**wesentliche bereits vorliegende umweltbezogene Stellungnahmen
aus der frühzeitigen Öffentlichkeitsbeteiligung gemäß
§ 3 Abs. 1 BauGB zum Entwurf des Bebauungsplans
3-60 „Pankower Tor“**

Betr.: Stellungnahme im Rahmen der frühzeitigen Beteiligung der Öffentlichkeit gemäß § 3 Abs. 1 BauGB zum Bebauungsplan 3-60 "Pankower Tor" des Bezirksamts Berlin-Pankow

Abb. 1: Vorschlag des NABU Berlin für den Schutz der Kreuzkröte am Pankower Tor.

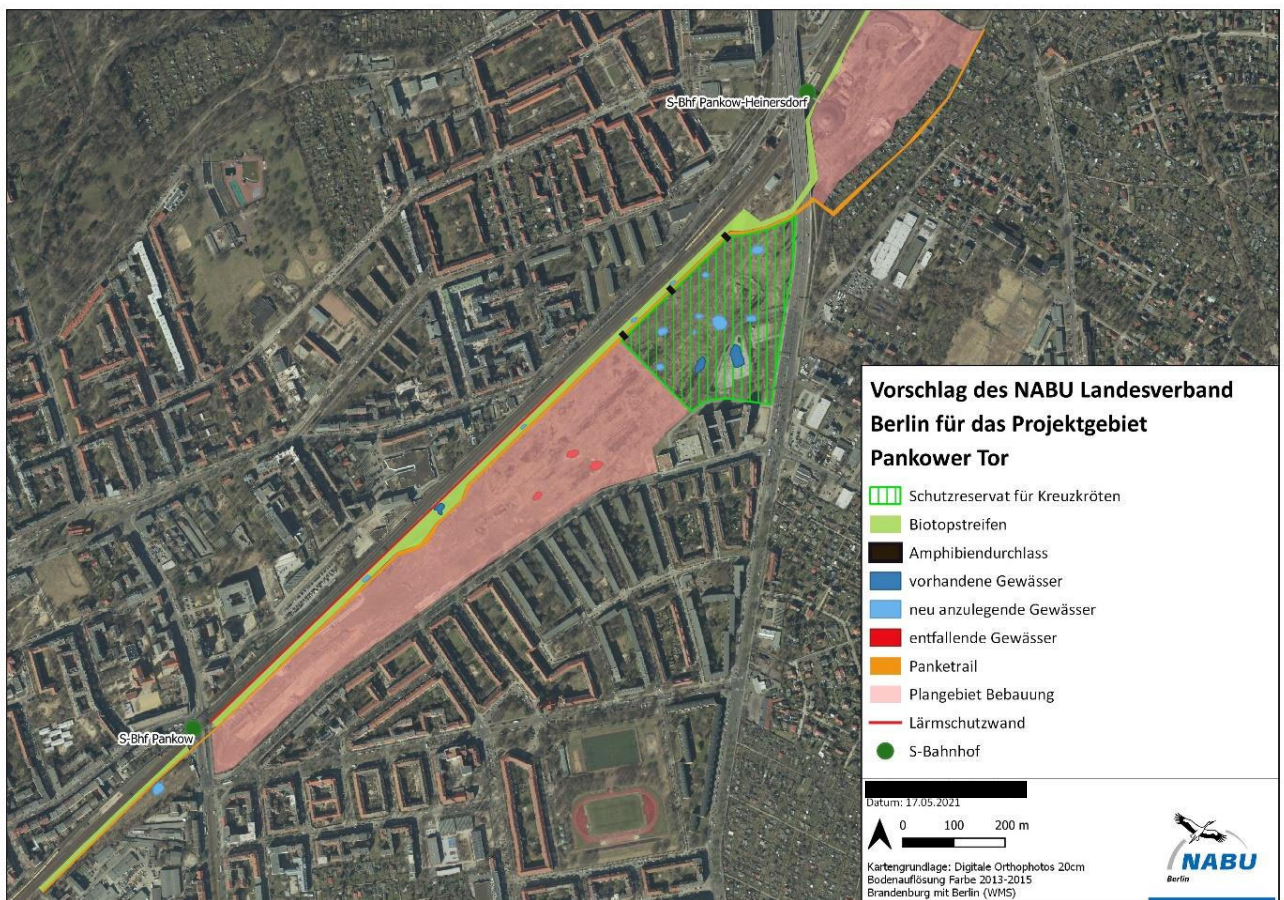
Der NABU hat hierzu in den Vorgesprächen einen Kompromissvorschlag eingebracht (s. Abb.1), durch den im Westteil des Plangebiets Wohnbebauung und die Errichtung der geplanten Schule ermöglicht werden (rot markierter Bereich in der nachfolgenden Grafik) und gleichzeitig auf 8 bis 10 ha Fläche eine Teilpopulation der Kreuzkröte in einem Schutzreservat (grün schraffierte Fläche) erhalten bleiben kann.

Statt des Sondergebiets (SO2) „Großflächiger Möbeleinzelhandel“ sowie statt der Festsetzung GEE (eingeschränktes Gewerbegebiet) nordwestliche der Kreuzung Granitzstr./Prenzlauer Promenade sind dort Flächen zum Schutz, zur Pflege und zur Entwicklung von Boden, Natur und Landschaft (§ 9 Abs. 1 Nr. 20 BauGB) festzusetzen. Auf den Bau von einem der geplanten Wohnblöcke WA, der direkt westlich der Planstraße B und nördlich Planstraße A liegt (siehe Karte Planentwurf Blatt 2), müsste ebenfalls verzichtet werden, da sich dort wichtige Kreuzkrötengewässer befinden. Planstraße A würde dann ebenfalls entfallen.

Damit stände die Fläche, die wir als Minimum zum Erhalt eines Teils der Kreuzkrötenpopulation auf dem Pankower Tor ansehen (siehe Abb. 1) zur Verfügung. Wenn zusätzlich noch ein funktionierender Biotopverbund entlang der Bahn eingerichtet wird, könnte eine moderate Bebauung mit Wohnungen auf dem Rest der Fläche realisiert werden. Der bereits mehrfach eingebrachte Alternativvorschlag wurde seitens des Bezirks bisher nicht gewürdigt.
